Concerne Vérification de la possibilité d'infiltration du sol dans une zone de jardin du projet

Contexte Dépôt de permis

Analyse Stabilité et impact d'une telle zone

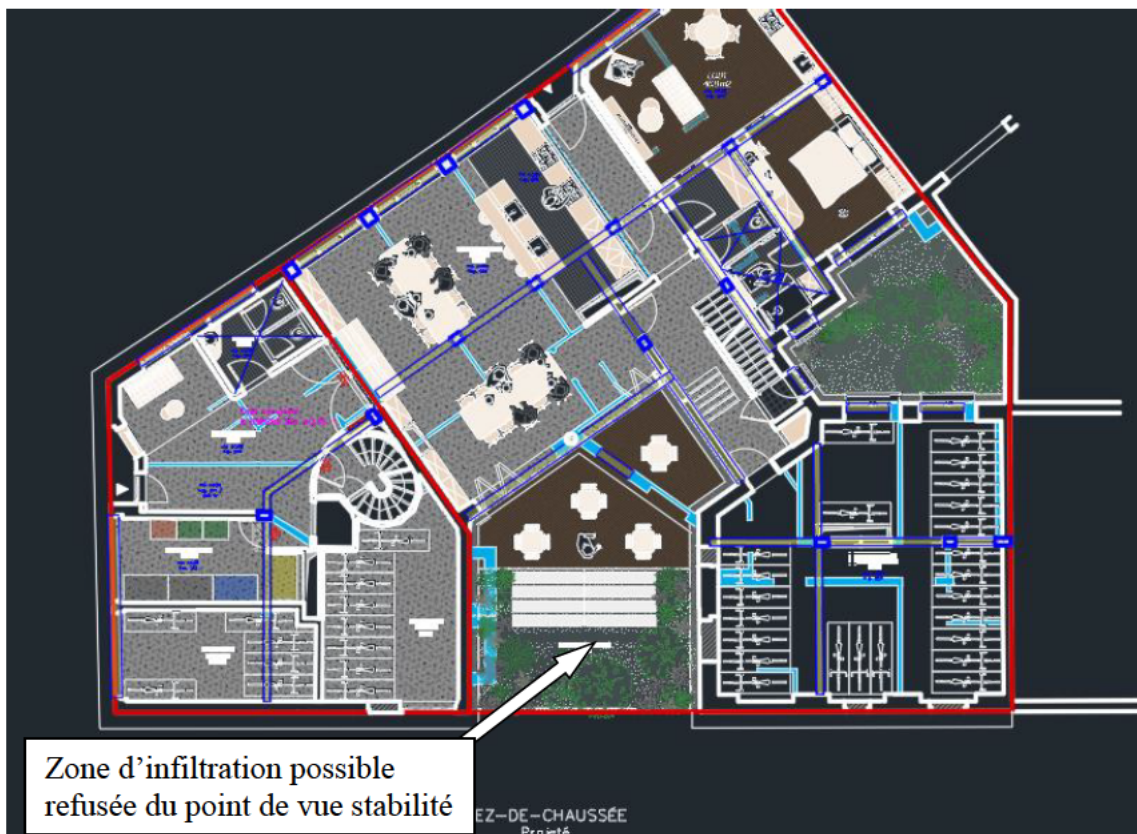
- a) Nous avons analysé l'impact concernant la possibilité d'infiltrer dans la zone végétalisée et nous confirmons notre inquiétude par rapport à la structure existante en sous-sol qui est contre terre et risque donc de se détériorer rapidement en cas d'infiltration du terrain mentionné.

- b) Nous contestons donc cette possibilité et demandons une alternative à cette solution qui nous inquiète grandement quant à la pérennité des fondations et murs enterrés existants.

Conclusions : nous demandons avec insistance une alternative à cette solution qui consiste à percoler les eaux de pluies dans cette zone de pleine terre. La pente naturelle du terrain (voir différence de niveaux entre la rue Fraiteur et l'avenue de la Couronne) entrainera un lessivage des fondations du bâtiment et une dégradation structurelle de celui-ci.
